Uden, 1 maart 2019

Betreft: Terugplaatsen terrassen westzijde Markt  
Kenmerk: ASD-U/TGT/20190301

Bijlage: 1 met naam: 20190301 Bijlage brief inzake terugplaatsen terrassen.JPG  
CC aan: De heer H. Bouquet  
De heer M. van der Steen  
Website ASD-Uden

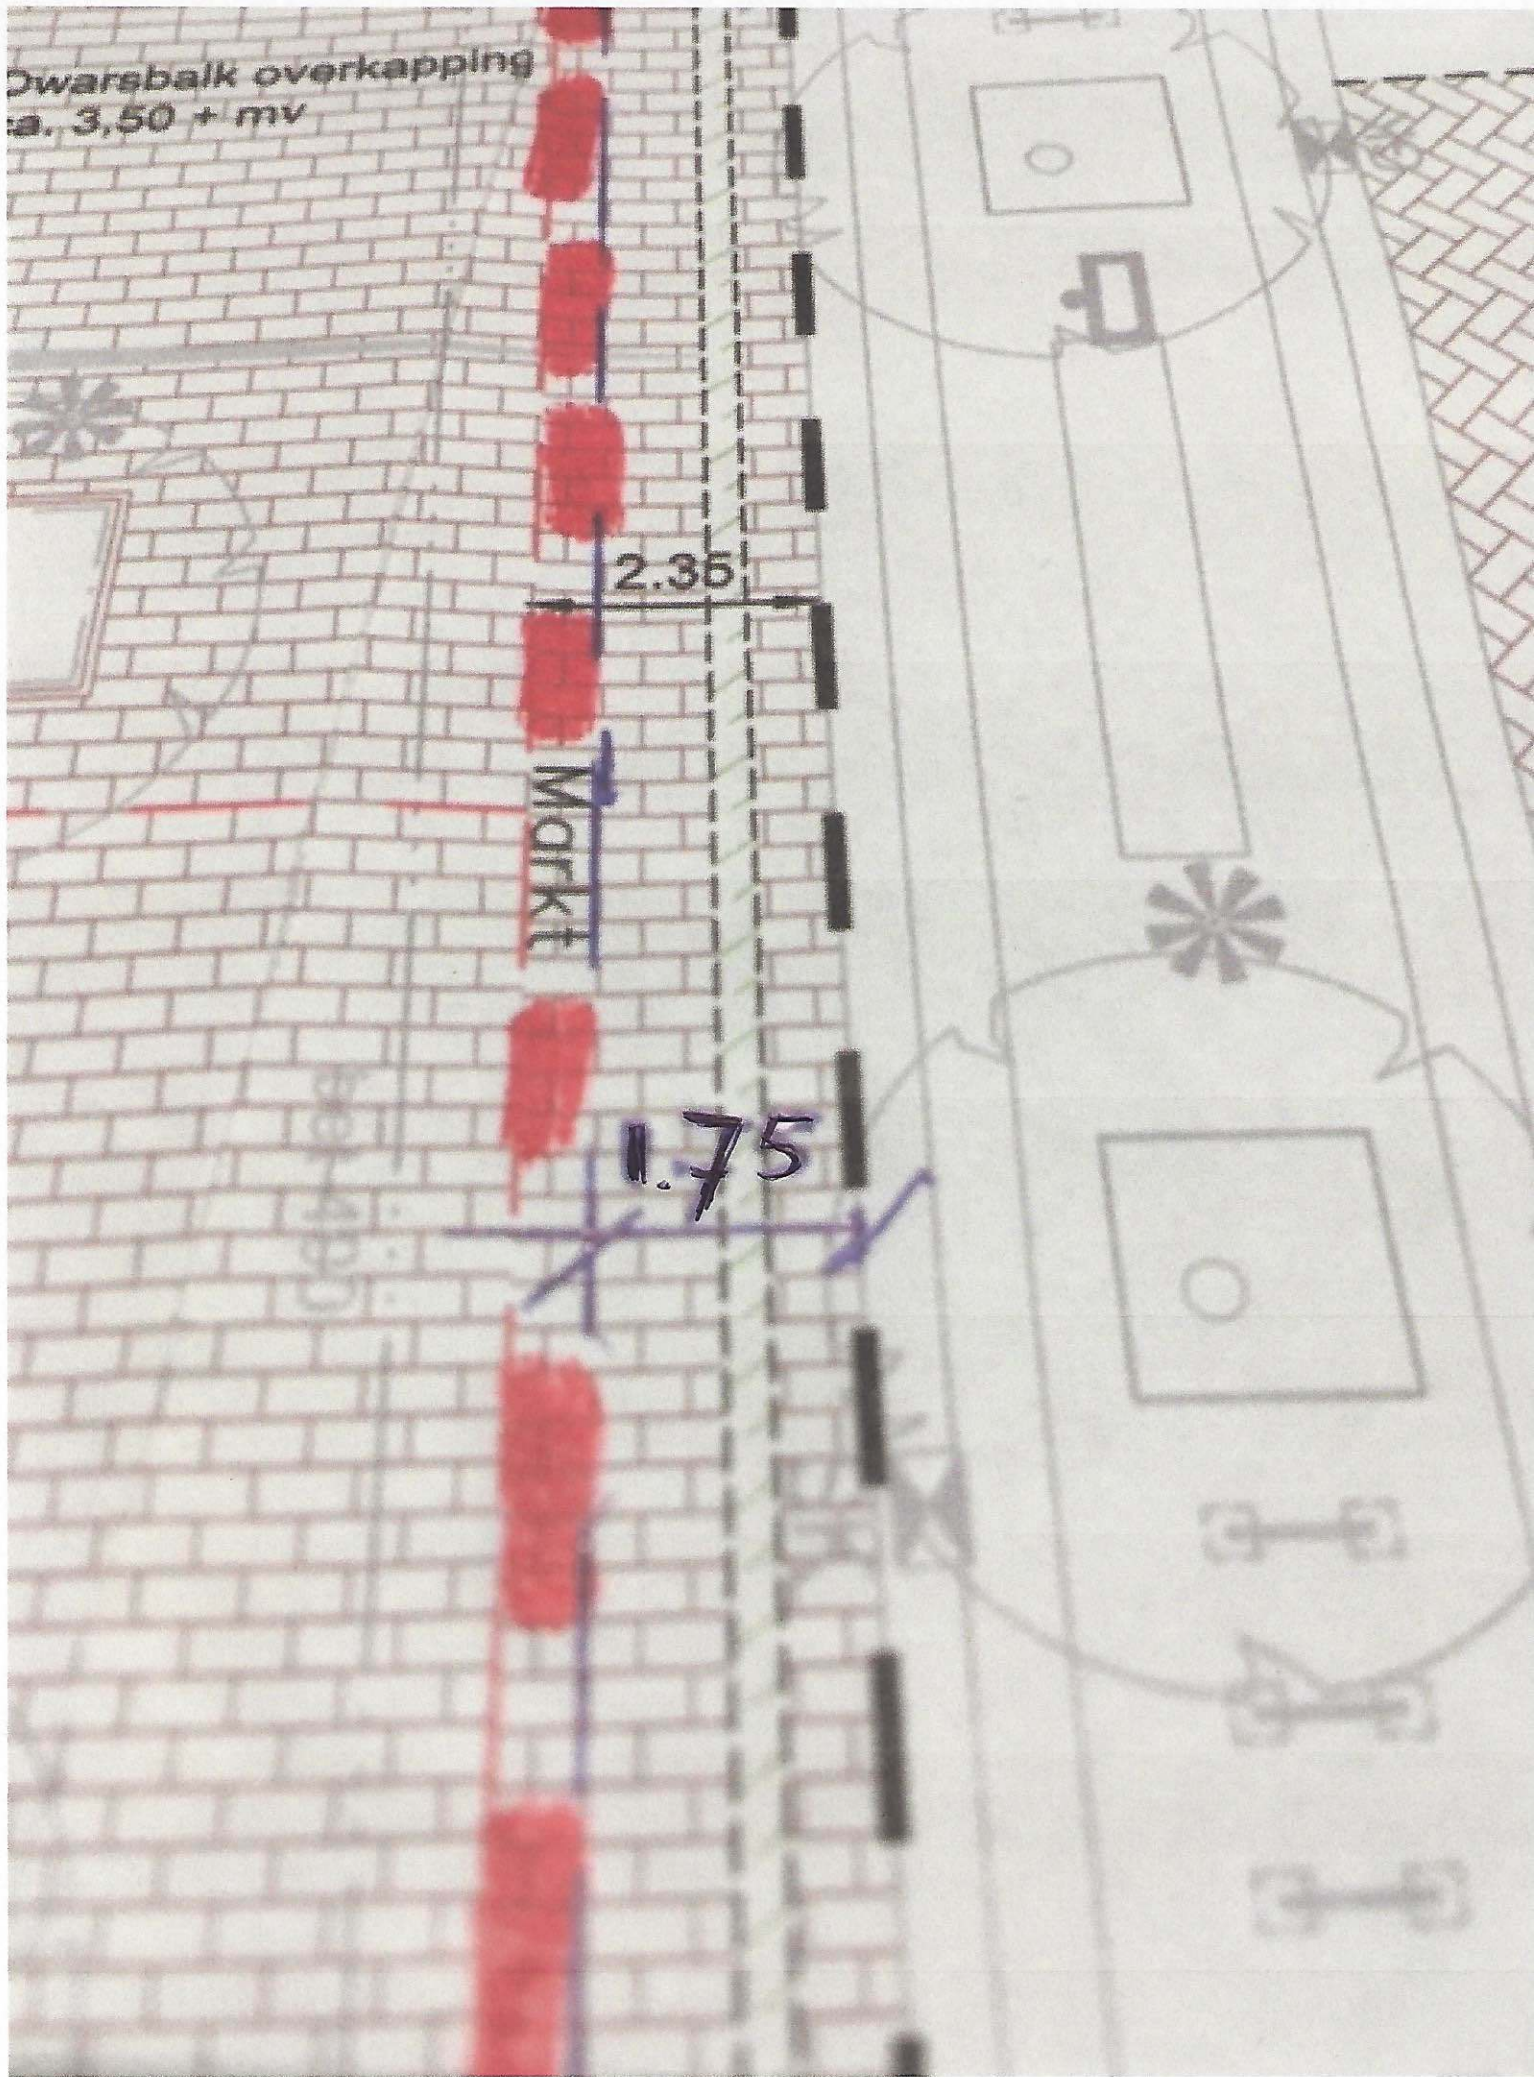
- De terrassen stonden de afgelopen periode niet op de overeengekomen maat, zie bijlage.
- De maat tot de molgoot is geen 2.35 m. maar 1.75 m. Hierdoor worden bezoekers van het centrum van Uden gedwongen in de molgoot te lopen. Dit loopt niet prettig als je met een kinderwagen, buggy, of rollator loopt, of wanneer je als begeleider naast een rollator of rolstoel loopt. Ook is dit onpraktisch bij passeerbewegingen van voetgangers en mensen met een beperking of handicap. Zoals bekend maakt een blinde met geleidestok gebruik van de loopstrook naast de geleidestrook.
- Er zijn al diverse struikel- en valpartijen geweest door het verloop in de molgoot.
- Er wordt – terecht – nogal eens gebuurt op deze strook en dan is meer ruimte ook praktisch.

Wij verzoeken u met klem ná de carnaval de maatvoering in overeenstemming te brengen met de afspraken en de tekening. U heeft nu de kans dit te corrigeren en meer ruimte te maken voor een ruime en prettige wandelroute op de Markt, die alle bezoekers van Uden ten goede komt, zodat iedereen ongehinderd kan genieten van een uitstapje in het centrum van Uden.

Bij het overleg destijds over de herinrichting van de Markt is gezien het druktebeeld uitgegaan van 2.35 m. Dit sluit aan bij de maatvoering in ons Convenant van 2.40 m.
